60574-14

Amendement 1

Amendment 1

**Part 14:
Audio striped card system**

Fig. 3. - Dimensions et positions des pistes (voir paragraphe 3.3.5).

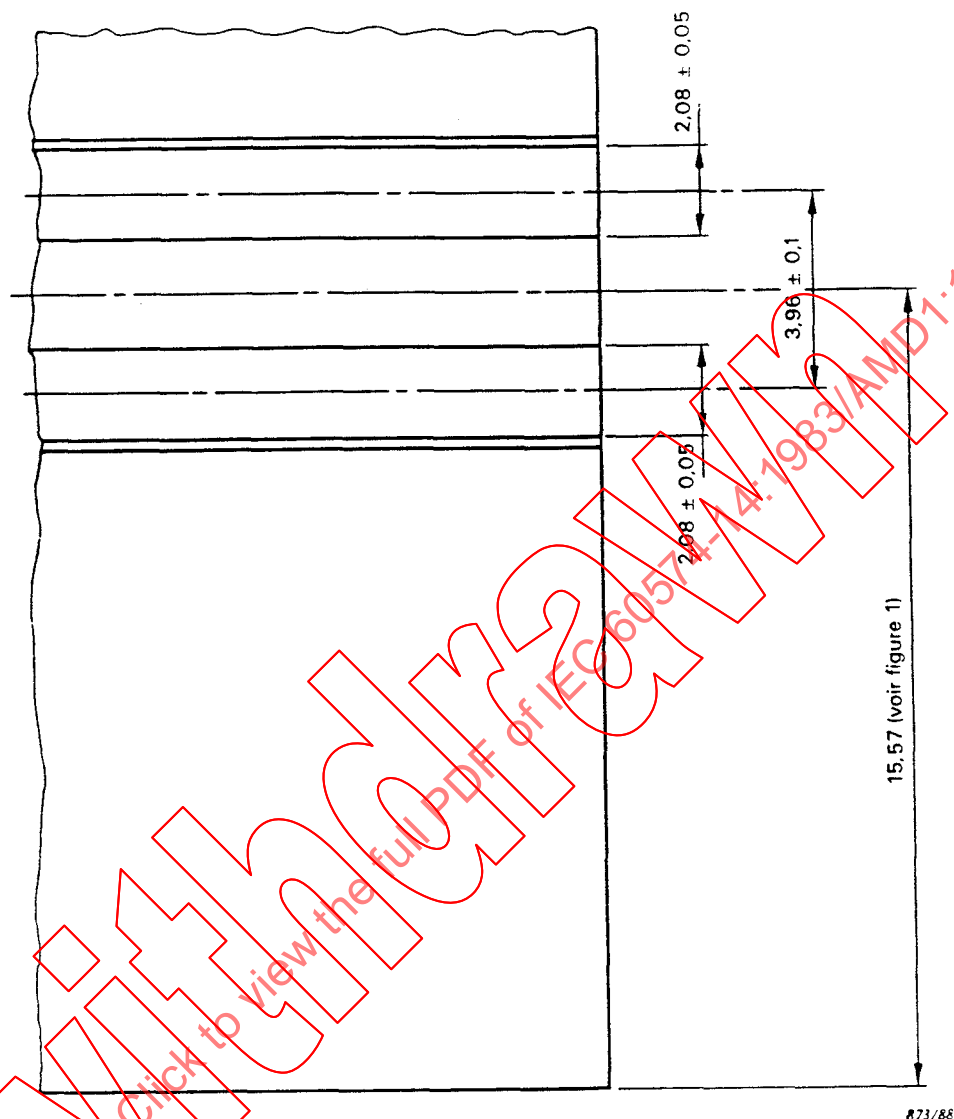
Add a new sub-clause:

3.3.5 Track dimensions and positions

The dimensions and positions of the recorded tracks shall be as given in Figure 3.

Après la figure 2, page 10, ajouter une nouvelle figure 3:
